ACLARACIÓN N° 5

Licitación Pública- Estudio de Ingeniería para Renovación Sistema de Distribución BT SEAT LC y adecuación cableado de datos CIC y el Mejoramiento de las condiciones ambientales Salas Técnicas de la Red de Metro S.A

Fig 1.1. Diagrama de bloques, Control, Supervisión y Telecomando, Edificio SEAT (Información Referencial)

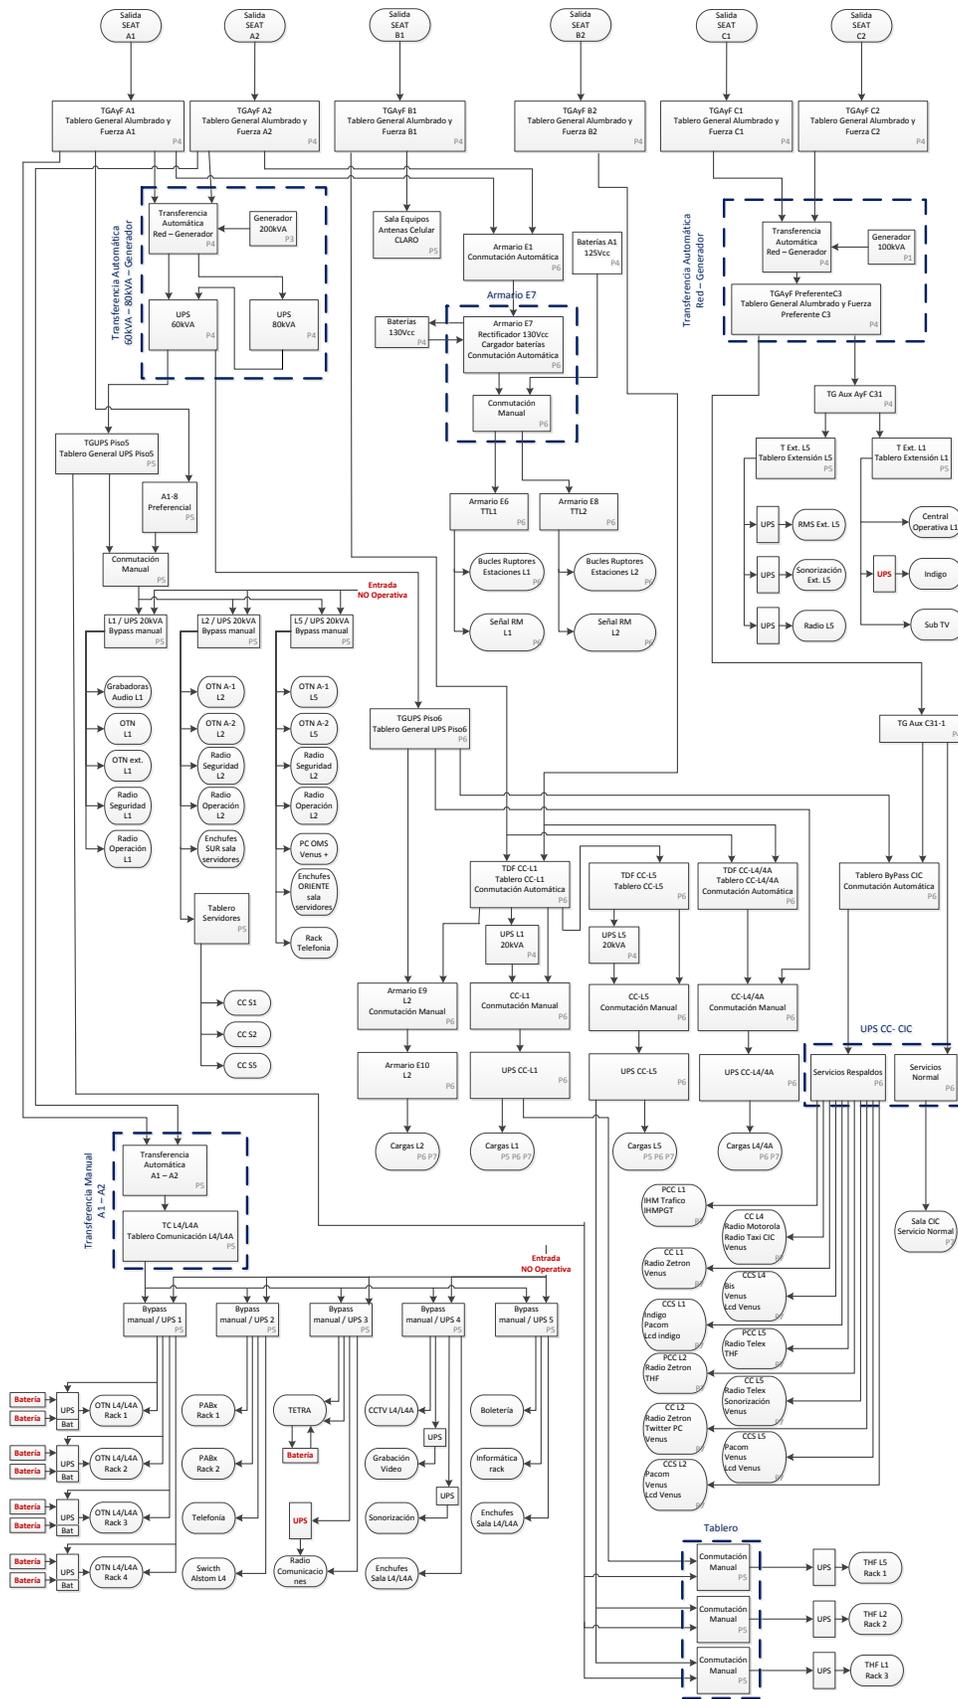
Modificar el Anexo III: Diagrama de Bloques, por lo siguiente:

Anexo III: Sistema Eléctrico en Baja Tensión Edificio SEAT

El diagrama unilineal referencial de la distribución de baja tensión y circuitos de respaldo del edificio SEAT (Ver plano CIC-00-600-PC-02-01). En términos generales, el SEAT dispone de tres salidas provenientes de un grupo de transformadores en paralelo de 250kVA, 250kVA y 630kVA, que alimentan a todos los consumos de alumbrado, fuerza y los sistemas críticos que sustentan la operación de Metro.

Existe un bloque de transferencia mediante un generador de 200kVA y dos UPS's de 60KVA y 80 KVA conectadas en cascada, para los servicios preferenciales designados. No todos los servicios preferenciales están conectados a este sistema de respaldo, estando alimentados desde tableros preferenciales con o sin generadores y con UPS's propias o UPS's centralizadas parcialmente a equipos o sistemas.
